**IMPIANTO PILOTA GEOTERMICO  
"CASA DEL CORTO"**

**Chiarimenti Volontari**

Codice Progetto:  
P17\_CAE\_055

**SVOLTA GEOTERMICA S.R.L.**

**Figura 1.1a**      **Sezione Geologica (Figura 2.2b dell'Allegato 1 al Progetto Definitivo)**

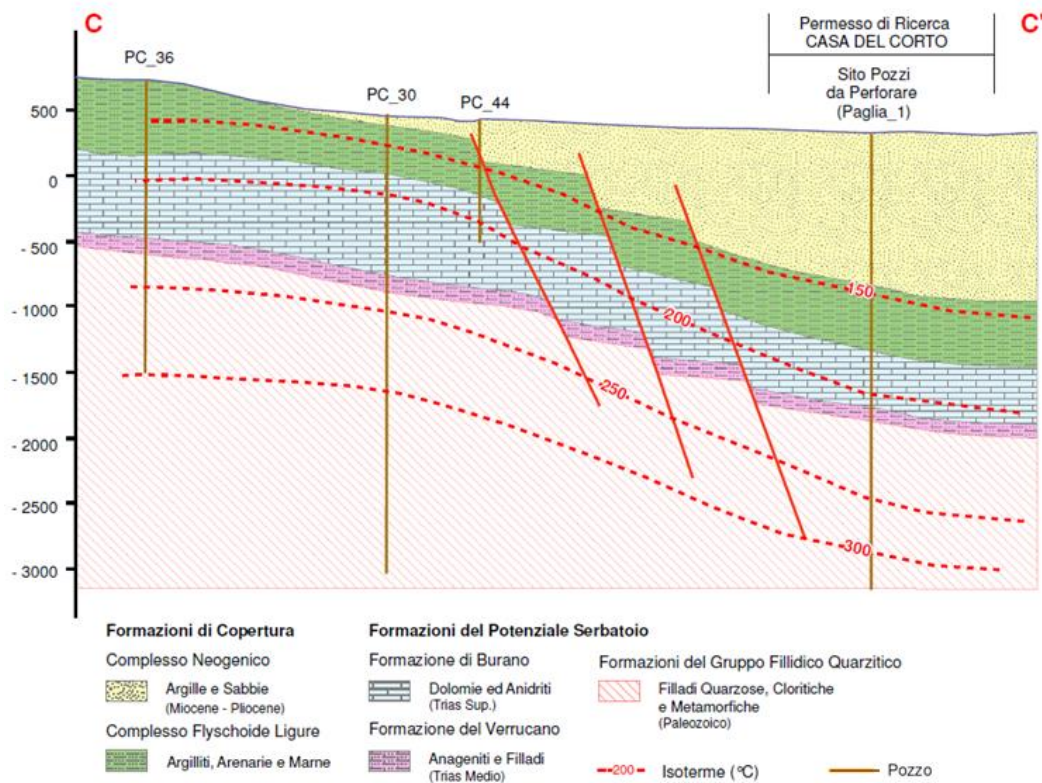
Nella *Figura 2.2b* dell'Allegato 1 al Progetto Definitivo, che per comodità riportiamo di seguito (*Figura 1.1a*), sono indicate le formazioni geologiche riscontrate nei pozzi della Concessione di Piancastagnaio e nel Pozzo Paglia 1.

Nel dettaglio le stratigrafie fornite dai pozzi esistenti evidenziano dall'alto verso il basso le seguenti "Formazioni" e "Complessi" geologici:

- Complesso Neogenico (Argille e Sabbie);
- Complesso Flyschoido Ligure (Argilliti, Arenarie e Marne);
- Formazione di Burano (Dolomie ed Anidriti);
- Formazione del Verrucano (Anageniti e Filladi);

- Formazione del Gruppo Fillidico Quarzítico (Filladi Quarzose, Cloritiche e Metamorfiche).

**Figura 1.1b** Modello Geologico Tridimensionale di Riferimento con la Discretizzazione in 18.500 Celle (in verde il perimetro del Permesso di Ricerca “Casa del Corto”).

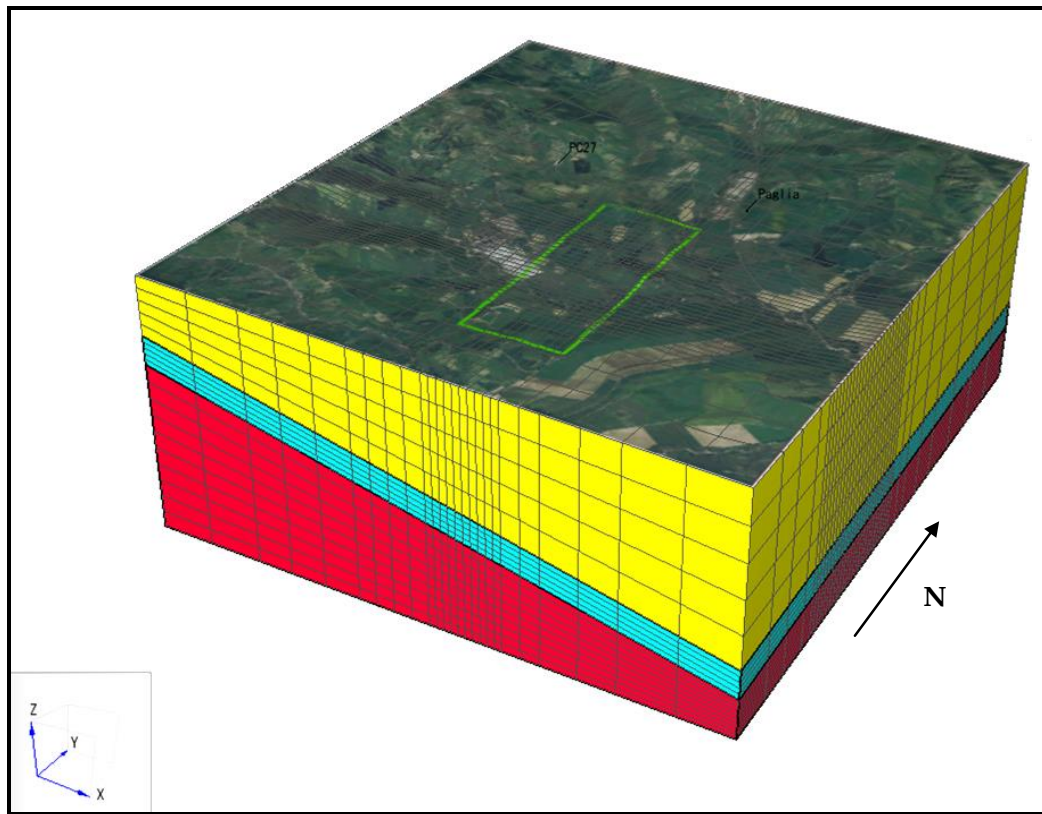
Nella modellazione numerica del serbatoio, al fine di rendere più agevole il calcolo, le formazioni geologiche sono state ridotte a 3, di caratteristiche idrogeologiche simili (vedi *Tabella 1.1a*).

In particolare, di seguito viene indicata la schematizzazione del modello (*Figura 1.1b*):

- **Copertura impermeabile:** comprendente il Complesso Neogenico ed il Complesso Flyschoidale Ligure (rappresentate in giallo). Questo livello è caratterizzato da permeabilità bassa (1x10<sup>-18</sup> m<sup>2</sup>).
- **Serbatoio:** comprendente la Formazione di Burano (rappresentate in celeste). Questo livello è caratterizzato da permeabilità alta (5x10<sup>-14</sup> m<sup>2</sup>).
- **Basamento:** comprendente la Formazione del Verrucano e le Formazioni del Gruppo Fillidico Quarzítico. Questo livello è caratterizzato da permeabilità bassa (1x10<sup>-18</sup> m<sup>2</sup>).

**Figura 1.4a Schema Esemplificativo di Gestione delle Pressioni di Reiniezione**

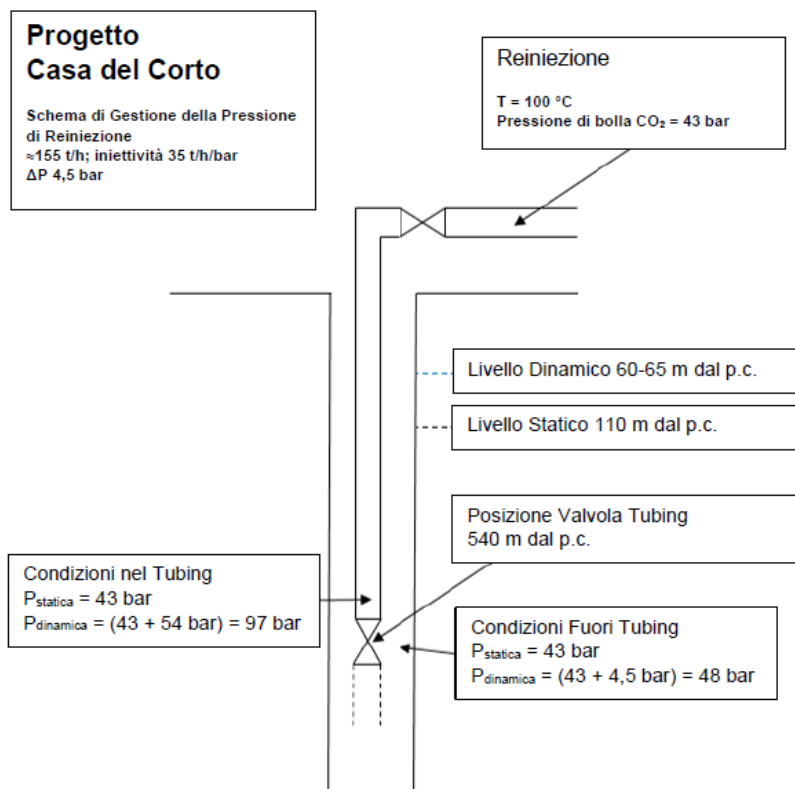
Lo schema esemplifica la condizione operativa: per evitare incrostazioni la pressione del fluido di reiniezione deve essere mantenuta superiore a 43 bar (pressione di bolla a 100 °C). Tale condizione la si ottiene manovrando una valvola collocata nel tubing di reiniezione ad una profondità dove la pressione esterna al tubing sia maggiore di 43 bar.

Il valore della pressione di bolla della CO<sub>2</sub> (43 bar) risulta diminuito rispetto al valore indicato nella prima documentazione progettuale (60 bar), poiché, come

specificato al punto e) del paragrafo 2.2.1 delle Risposte alle Richieste di Integrazione, è stato diminuito il salto termico allo scambiatore e la temperatura di reiniezione è passata da 80 °C (Documentazione Progettuale) a 100 °C (punto e) del paragrafo 2.2.1 delle Risposte alle Richieste di Integrazione).

Si specifica che i valori di pressione del fluido di reiniezione sopraindicati sono riferiti all'interno delle tubazioni, fino alla base del tubing di reiniezione, e non all'interfaccia pozzo/serbatoio geotermico.
